GRISONI-ZAUGG SA | Rue de Planchy 20 | 1628 Vuadens

**DATE** 12 septembre 2024

**OBJET** **Révision du plan sectoriel pour l'exploitation des matériaux et modification du plan directeur cantonal – Consultation publique – Prise de position et remarques du Groupe Grisoni**

*Extrait du portail cartographique fribourgeois et extrait du PSEM en consultation*

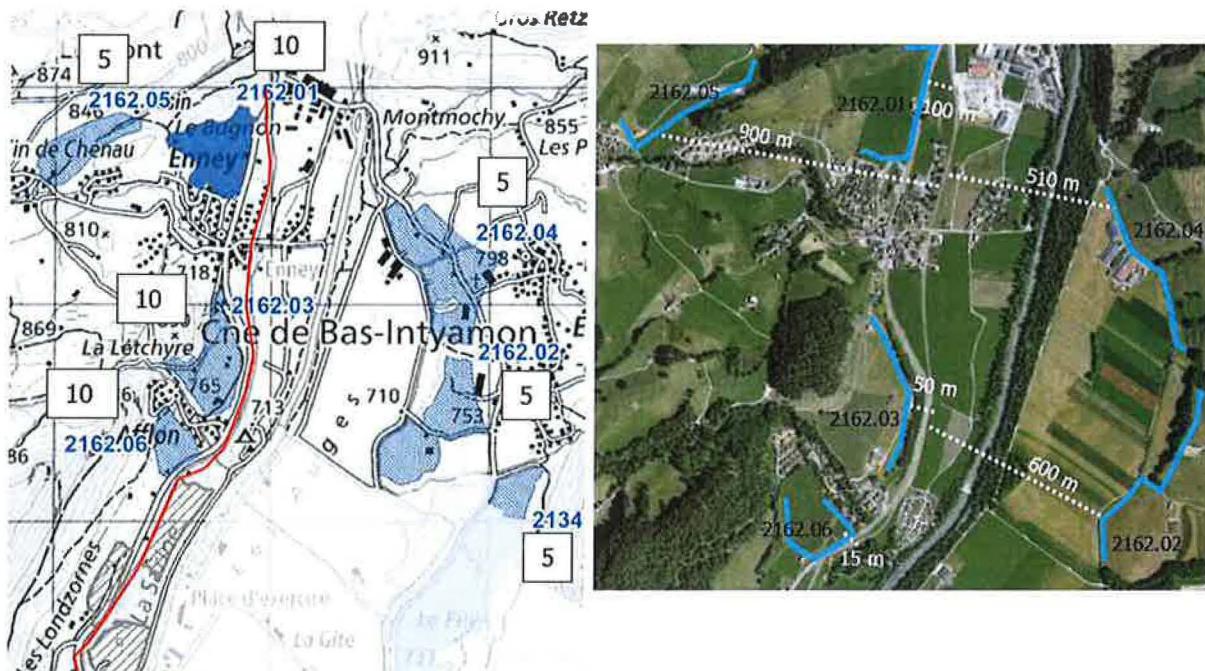
La différence de note entre le site 2134.01 et les sites 2134.02 et 2134.03 en est un exemple. Comme mentionné précédemment, aucun point de transbordement n'existe le long de la ligne TPF. Si une gare de transbordement est construite, elle servira pour le transport de gravier provenant des 3 secteurs cités, sans distinction aucune sinon le trajet entre le secteur lui-même et la gare. Toutefois, la note assignée au site 2134.01 est inférieure à celle obtenue par les sites voisins et cela tout en étant la plus proche de l'éventuel raccordement. Le secteur 2134.01 a même obtenu une note inférieure à certains secteurs situés à une grande distance de la ligne (cf. extrait ci-dessous).

Le secteur 2121.01 a obtenu la note de 10, dont l'éventuel raccordement à la ligne ne peut être atteint que via la traversée de la Sarine et d'une zone forestière ou via Lessoc. En comparaison, d'autres

secteurs, dont l'accès routier à l'éventuelle gare de transbordement existe, déjà ont été quant à eux notés plus défavorablement (site 2134.01 par exemple).

*Extrait du portail cartographique fribourgeois et extrait du PSEM en consultation*

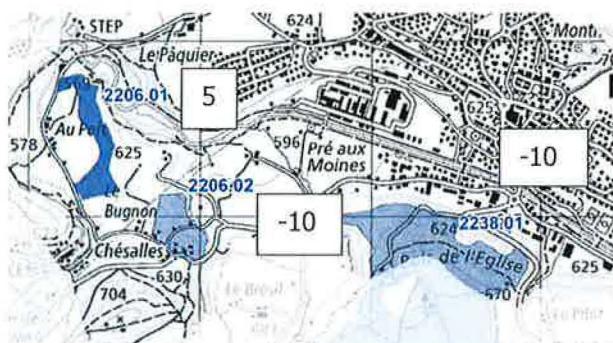
Pour les secteurs 2206.01 et 2206.02, le constat n'est guère différent. La ligne ferroviaire et la gare la plus proche se trouvent à Villars-sur-Glâne et pour les rejoindre il faut passer par Chésalles et l'Abbaye d'Hauterive. L'accès au rail est identique pour les deux secteurs, mais les notes varient de 5 à -10.

*Extrait du PSEM en consultation*

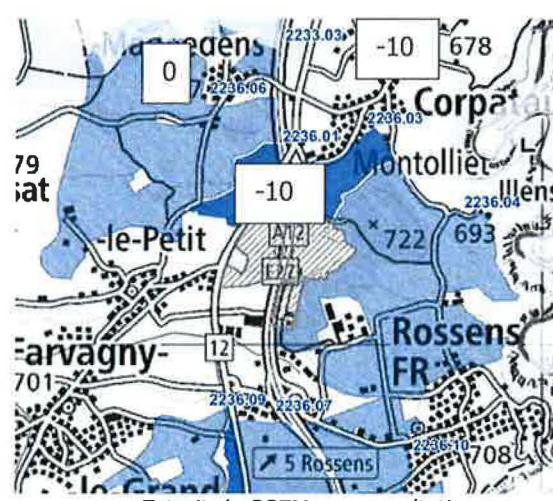
A l'exception du site 2236.06 qui a obtenu 0, le secteur 2233.03 et tous les secteurs 2236 ont obtenu la note de -10. Dans ce cas, le réseau ferroviaire est à plus de 2 km en ligne directe depuis le secteur 2236.06. Pour l'atteindre, deux trajets camions sont envisageables : via Posieux - Villars-sur-Glâne qui longe le 2233.03 ou via Estavayer-le-Gibloux et Autigny.

*Extrait du portail cartographique fribourgeois, couche « corridor à faune » et extrait du PSEM en consultation*

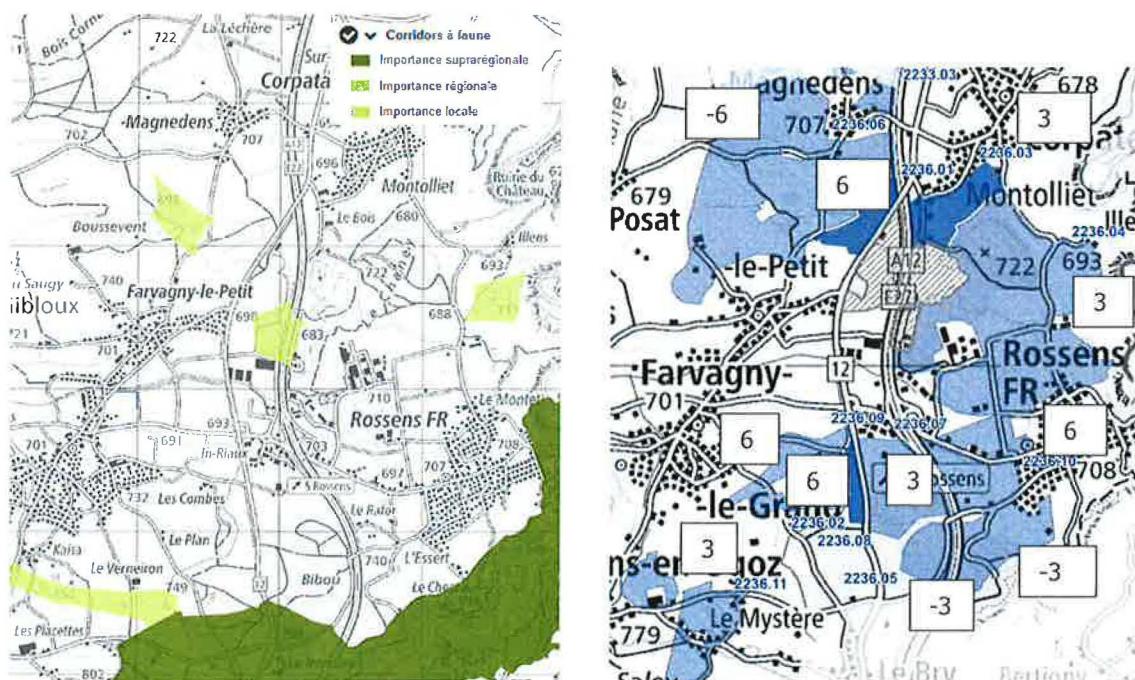
Concernant le critère « Corridor à faune d'importance régionale », en l'absence de corridors régionaux, les différences de notation (de -6 à 6) entre tous les secteurs 2236 n'a pas d'explication (cf. image ci-dessous). Nous ne pouvons que constater que la présence d'un corridor suprarégional et des corridors locaux ont influencé la notation de ce critère.

Extrait du portail cartographique fribourgeois, couche « corridor à faune » et extrait du PSEM en consultation

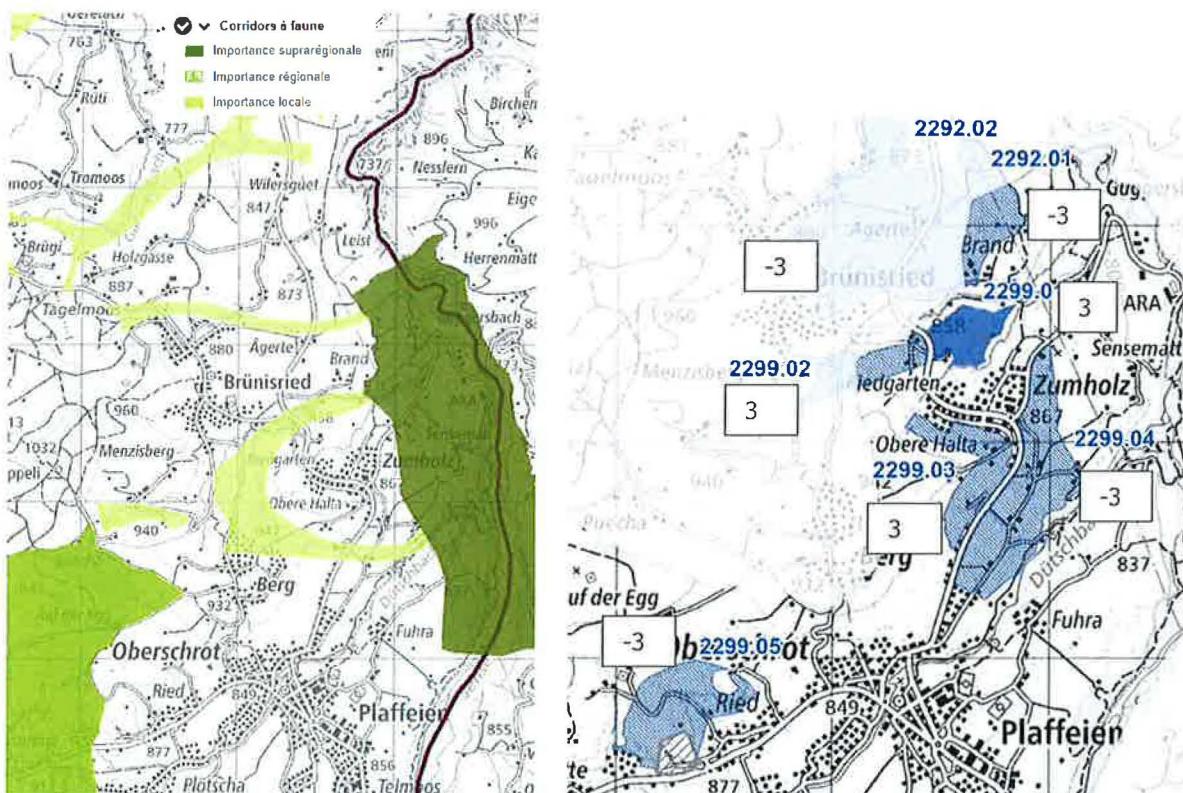
Ces incohérences de notation concernent aussi les secteurs de la région de Zumholz comme le montrent les extraits ci-dessous.

La différence de note entre les secteurs 2292.02 (-3) et 2299.02 (3) n'est pas explicable non plus. Les deux ne touchent que partiellement un corridor à faune locale et le 2299.02 est même plus proche du corridor régional que le premier.

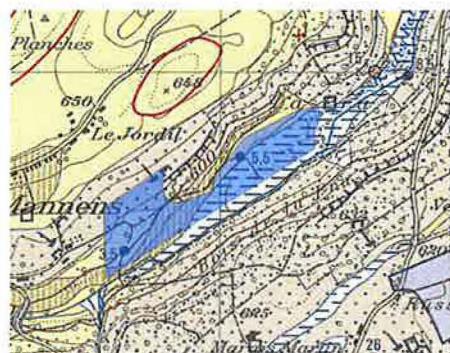
Au niveau géologique, le secteur 2129.01 (cf. image à droite) est caractérisé par la présence de molasse burdigaliennes subaffleurante et, le long du ruisseau, de dépôts récents de type marais. Dans la partie Nord, la molasse est surmontée par les dépôts de retrait à dominance graveleuse. Il est concerné par des dangers de crues et de potentiels glissements de terrain. L'épaisseur moyenne indiquée dans le PSEM pour ce secteur est de 17 m, pour un volume de 536'984 m<sup>3</sup>.

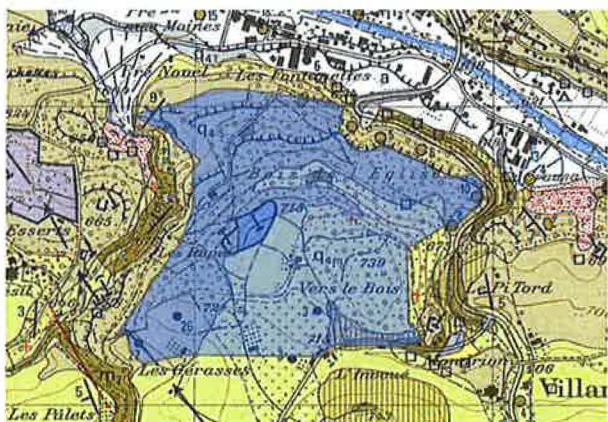
Selon la carte géologique de la Suisse 1 :25'000 – feuille 1205 Rossens, le sous-sol du secteur 2238.01 (à droite dans l'image) est constitué de moraine rhodanienne et sarinienne non différenciée et de dépôts fluvioglaciaires et glaciolacustres surmontant la molasse burdigaliennes. Cette dernière est affleurante au centre du secteur et subaffleurante au Sud et à l'Est. Les sondages de la carte géologique et le modèle 3D de la géologie du plateau GeoMol montrent que le toit de la molasse dans la partie centrale et Nord du secteur se situe entre 5 et 10 m de profondeur. Seul au Sud-Ouest du secteur l'épaisseur de matériaux meubles dépasse 15-20 m. Pour ce secteur, l'épaisseur exploitable moyenne a été estimée à 20 m pour un volume de gravier de 13.5 mio m<sup>3</sup>.
